2号機燃料取扱設備及び燃料取り出し用構台 の設置について

2021年1月28日

東京電力ホールディングス株式会社

福島第一原子力発電所 特定原子力施設に係る実施計画変更比較表（第Ⅱ章 2.11 添付 4-1 燃料取扱設備の構造強度及び耐震性に関する説明書）

4.1.3 クレーン

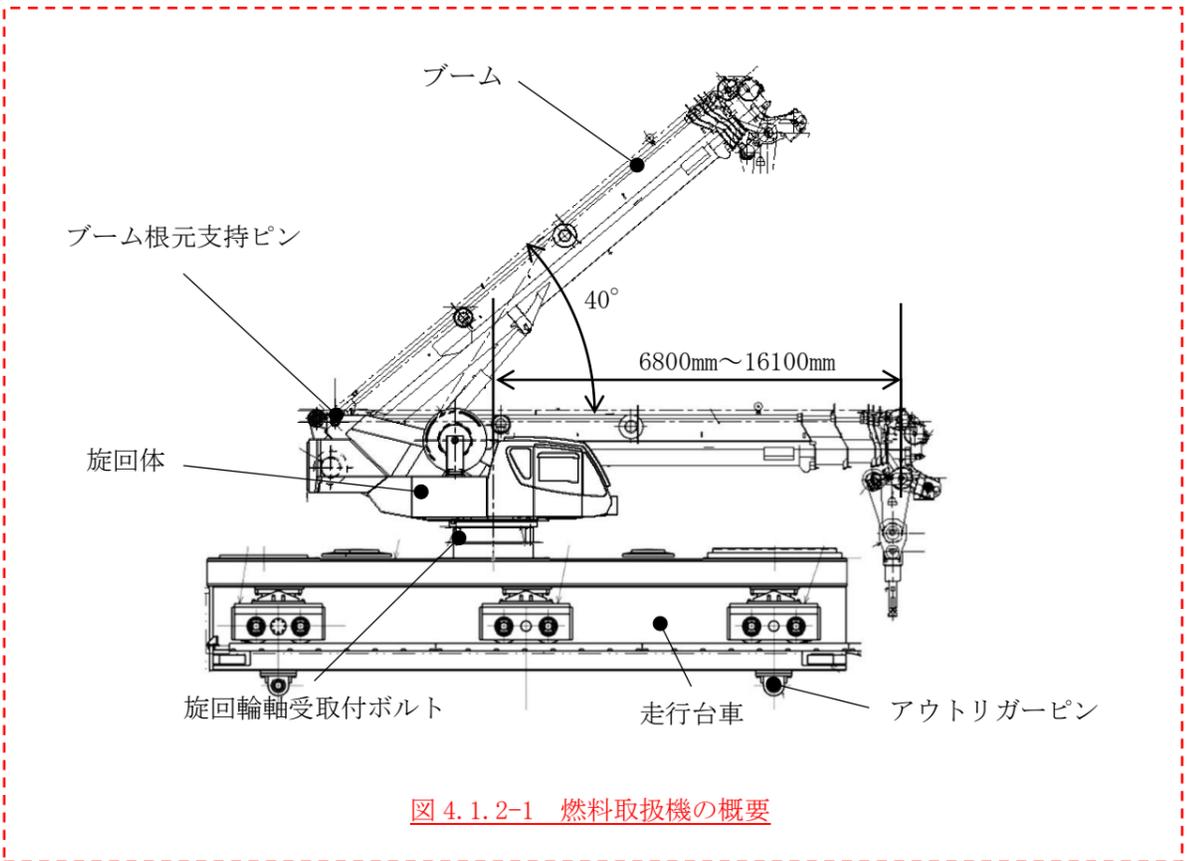
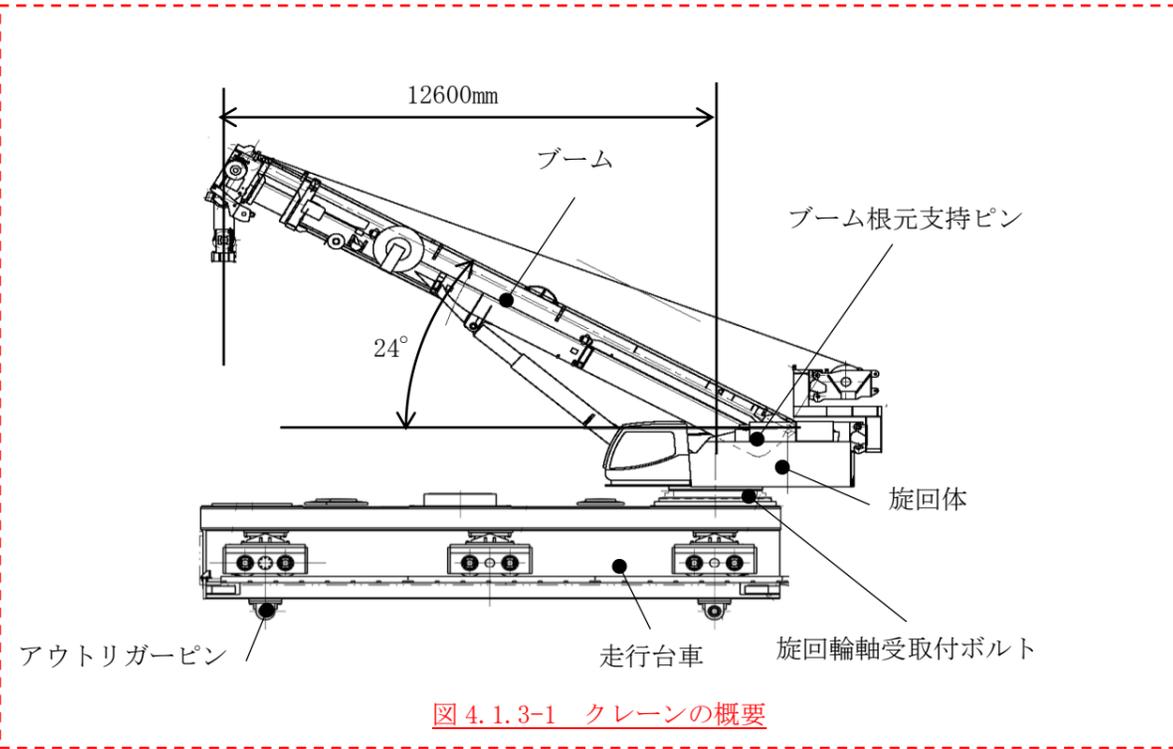
クレーンは、ランウェイガーダ上に設置される。クレーンは低床ジブクレーンとし、南北方向に走行する走行台車とその上に設置する旋回体で構成される。クレーンの概要を図 4.1.3-1 に示す。

クレーンは原子炉建屋内ではブーム起伏角度 24°、作業半径 12600mm の状態にて揚重作業を行う。ブームは旋回体内のブーム根元支持ピンにて支持される。旋回体と走行台車は旋回輪軸受取付ボルトによって支持される。また、キャスク取り扱い作業時、ランウェイガーダにアウトリガーピンを挿入し、走行方向、鉛直方向の荷重を支持する。

(2)燃料取扱機の地震応答解析

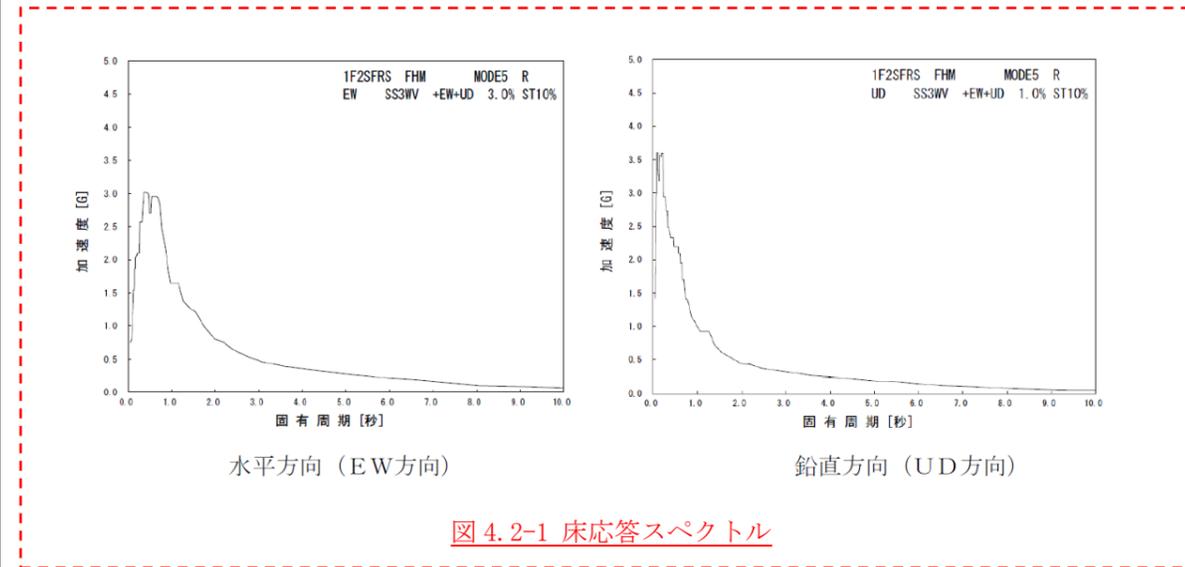
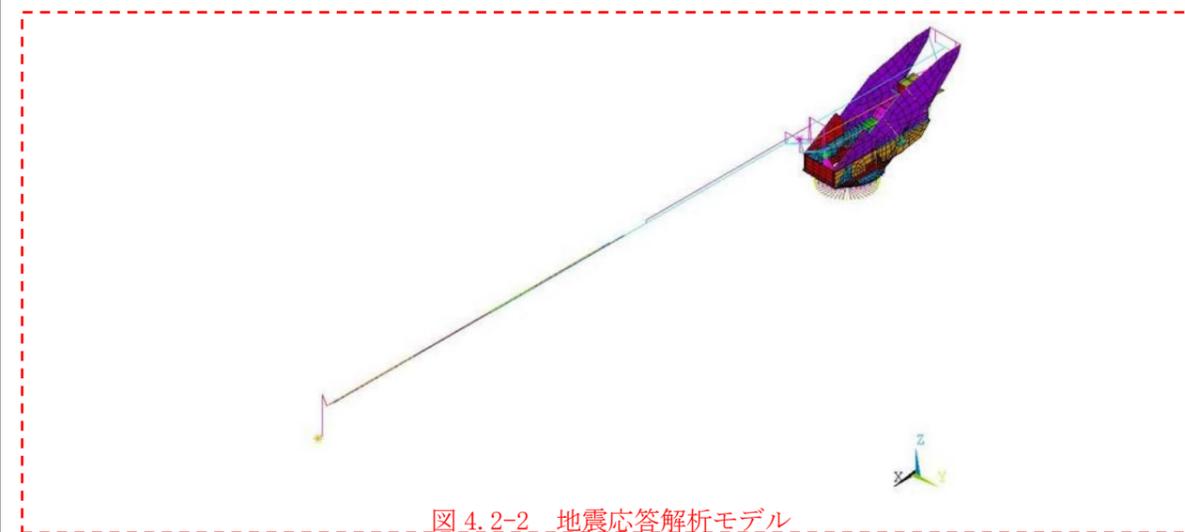
燃料取扱機のうち、旋回体については地震応答解析モデルにより計算機コード「ANSYS」を用いたモーダル解析による応答スペクトル解析により行う。走行台車については、解析から得られた旋回体からの反力を考慮し、応力評価式を用いて評価する。

旋回体への入力地震動は、基準地震動 S_s を入力したときのランウェイガーダの原子炉建屋側走行台車停止位置の床応答スペクトルを用いる。床応答スペクトルを図 4.2-1 に示す。この床応答スペクトルは、走行台車各車輪位置で想定される床応答スペクトルを包絡したものである。

走行台車は剛性が高いため、ランウェイガーダ上の最大応答加速度の 1.2 倍の加速度を用いて設計震度を設定する。

解析モデルは、旋回輪軸受取付ボルトを取り合い点として、旋回体と走行台車に分割して評価する。旋回体の地震応答解析モデルを図 4.2-2 に示す。旋回体はビームとシェルでモデル化し、旋回輪軸受取付ボルトを拘束点とする。走行台車はH型又は箱型断面を有するフレームにて構成し、旋回体からの反力を考慮するものとする。

4.3-2 地震応答解析モデル

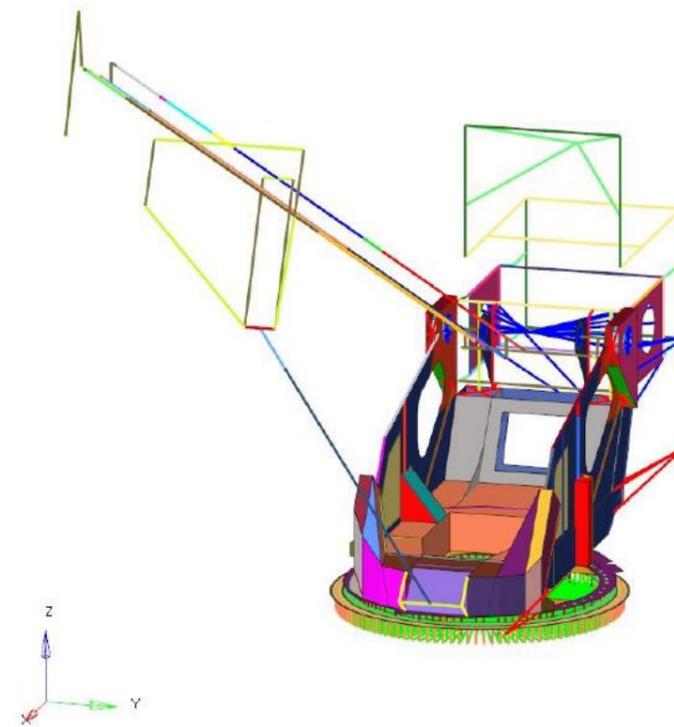
解析モデルは、旋回輪軸受取付ボルトを取り合い点として、旋回体と走行台車に分割して評価する。旋回体の地震応答解析モデルを図 4.3-2 に示す。旋回体はビームとシェルでモデル化し、旋回輪軸受取付ボルトを拘束点とする。走行台車はH型又は箱型断面を有するフレームにて構成し、旋回体からの反力を考慮するものとする。
